## **LICITACIÓN PÚBLICA Nº 08/ 17**

**Obra: “CONSTRUCCIÓN NUEVO EDIFICIO ESCUELAS CARLOS VERGARA – SIXTO SALINAS DE RIVERA”**

### **CIRCULAR Nº 2**

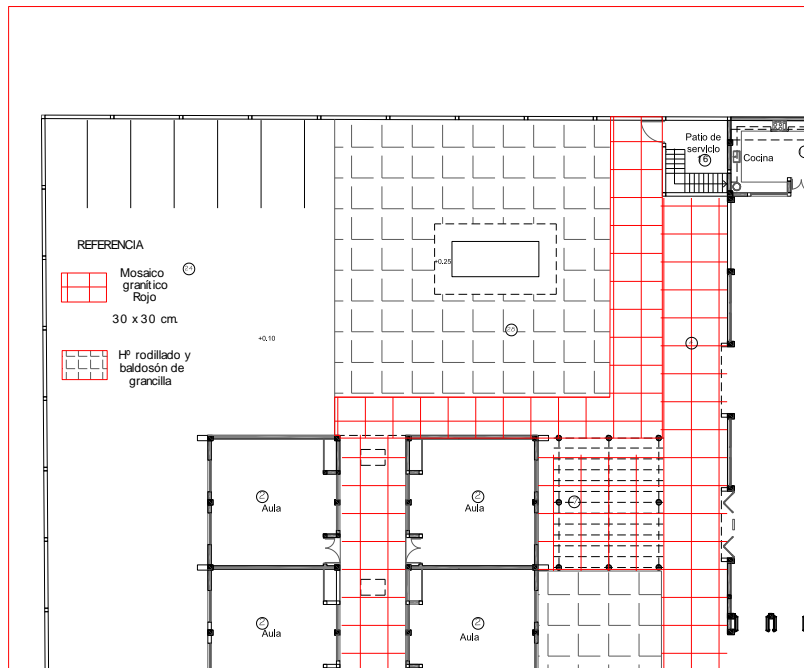
- **PREGUNTA Nº 2:**

¿De que material es el piso exterior, que no corresponde a Patio de Ceremonia y que se encuentra graficado igual que el Piso de Galerías?

***RESPUESTA Nº 2:***

***Ver croquis adjunto a continuación.***

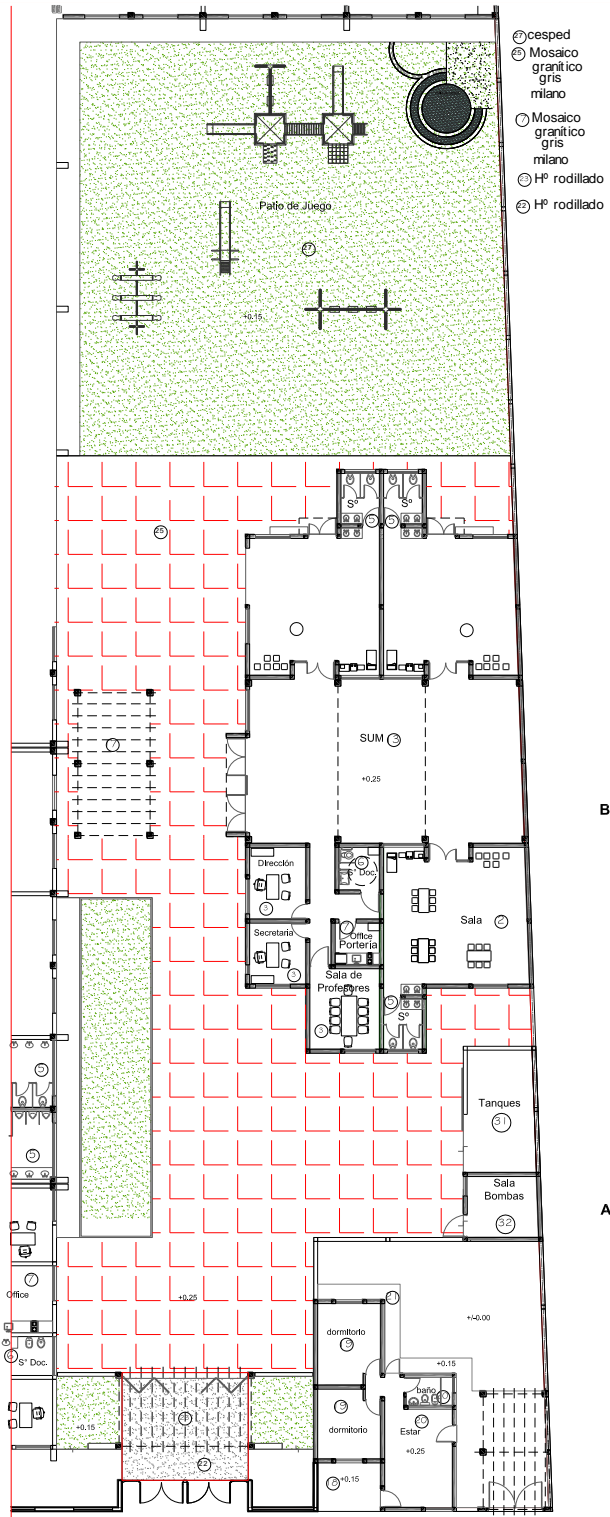
• **PREGUNTA N° 3:**

¿El Piso del Patio de Juegos del Nivel Inicial, se encuentra graficado como Parquización, sin embargo en Planillas de Locales habla de baldosones de Hormigón Rodillado, con recuadros de pisos de hormigón coloreado. Que material hay que considerar?

**RESPUESTA N° 3:**

***Ver croquis adjunto a continuación.***
